# 改善箇所説明図

## 基準不適合箇所

改造自動車 車枠

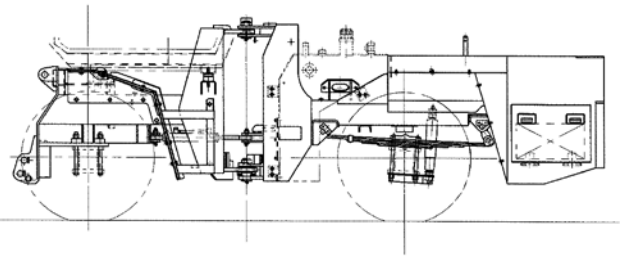
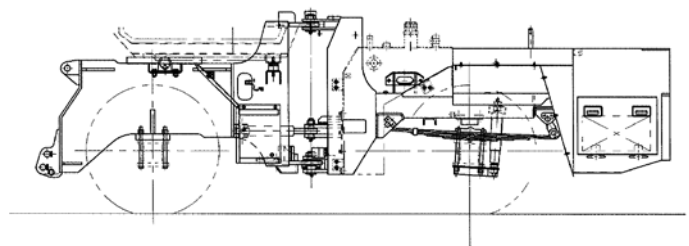
除雪車において、車枠の強度検討が不適切なため、走行時または作業時に車枠の一部に応力集中すると、当該応力が車枠の許容限度を超えることがある。そのため、そのままの状態で使用を続けると、車枠に亀裂が生じ、最悪の場合、車枠が折損し走行不能となるおそれがある。

全車両、前側の車枠を対策品と交換する。

改造自動車 対策型  
前フレーム

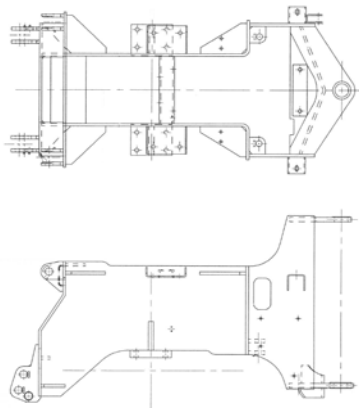
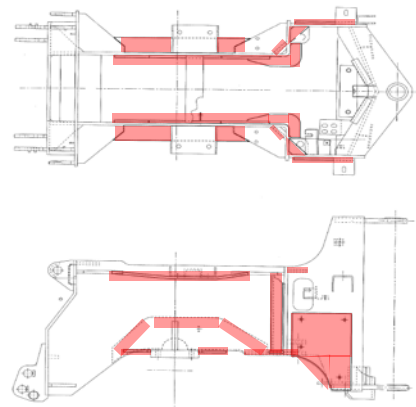
前フレームの補強箇所
